# MINE DE LITHIUM BAIE-JAMES

## COMMENTAIRES SUR LES VERSIONS PROVISOIRES DU RAPPORT D'ÉVALUATION ENVIRONNEMENTALE ET DES CONDITIONS POTENTIELLES DU PROJET DU COMITÉ CONJOINT D'ÉVALUATION

NOVEMBRE 2022

PROJET N° : 201-12362-00  
DATE : NOVEMBRE 2022

## **R-QC4-70 :**

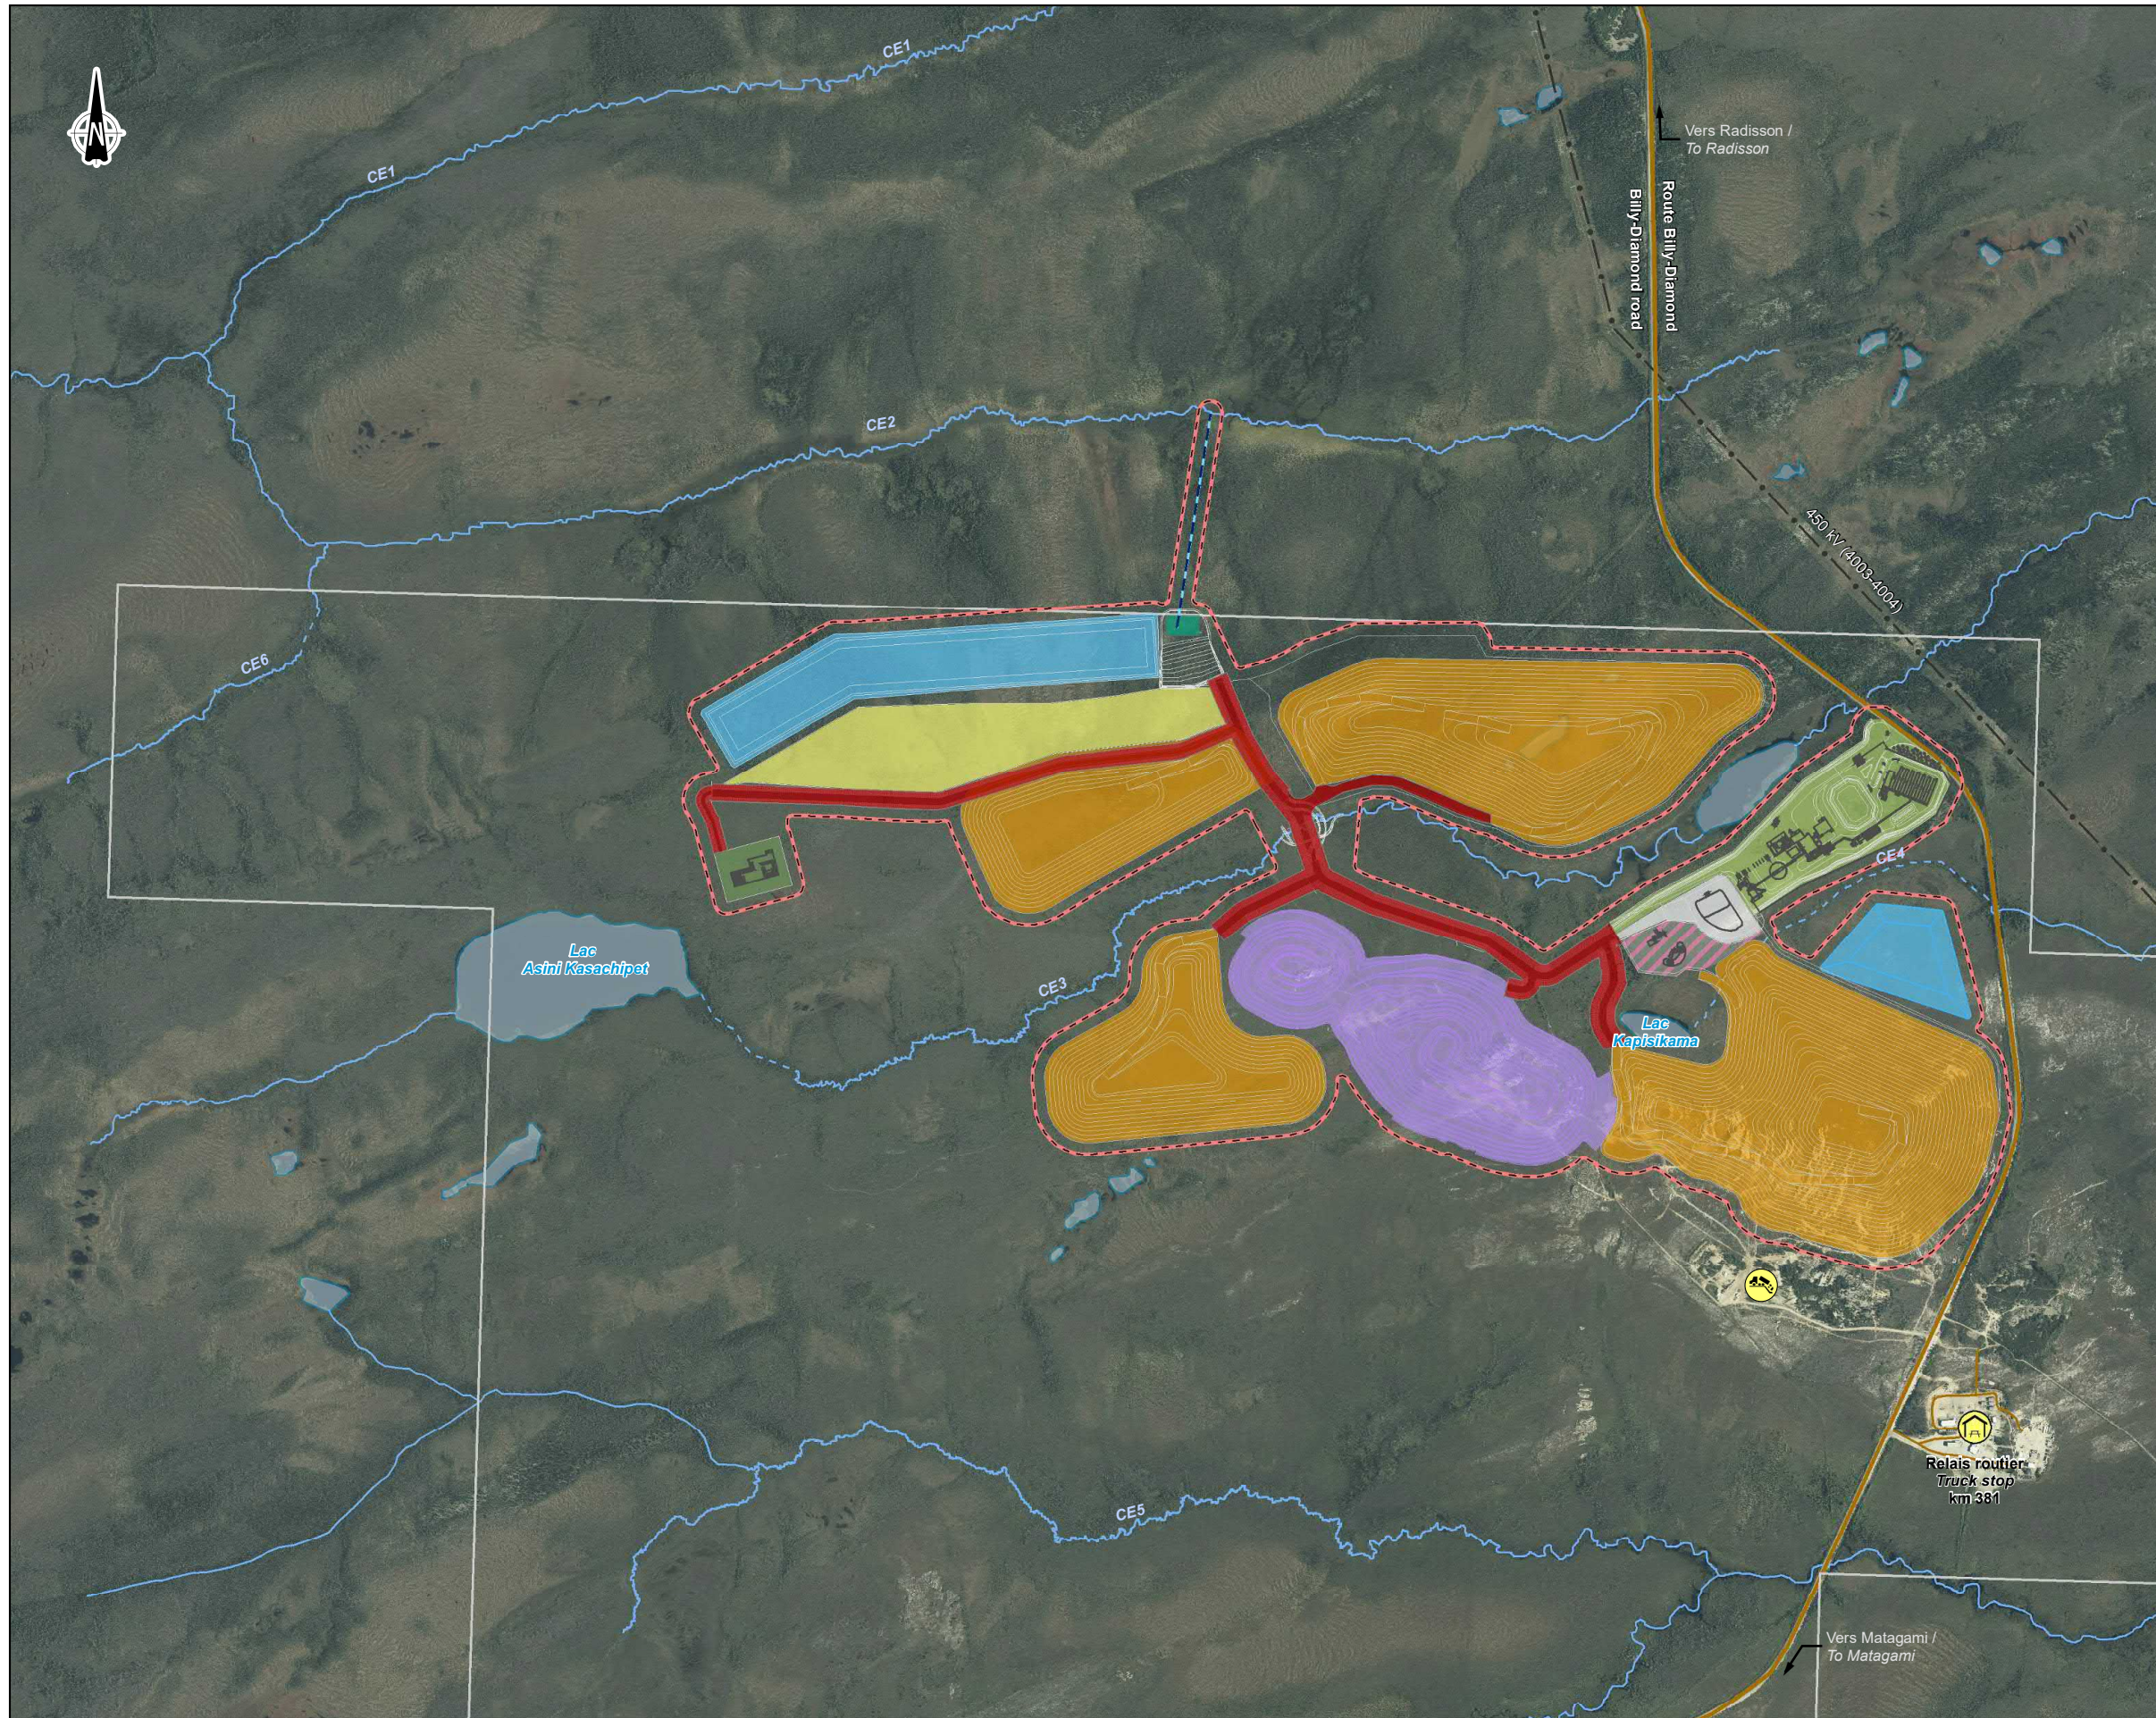
<b>QC4-70</b>	<b>Le promoteur doit préciser si un ou des utilisateurs du territoire ont indiqué qu'ils souhaitaient que leur camp soit déplacé en raison du projet.</b>
---------------	---

Dans le cadre des nombreuses consultations et échanges avec les utilisateurs du territoire, aucun n'a mentionné souhaiter que son camp soit déplacé en raison du projet.
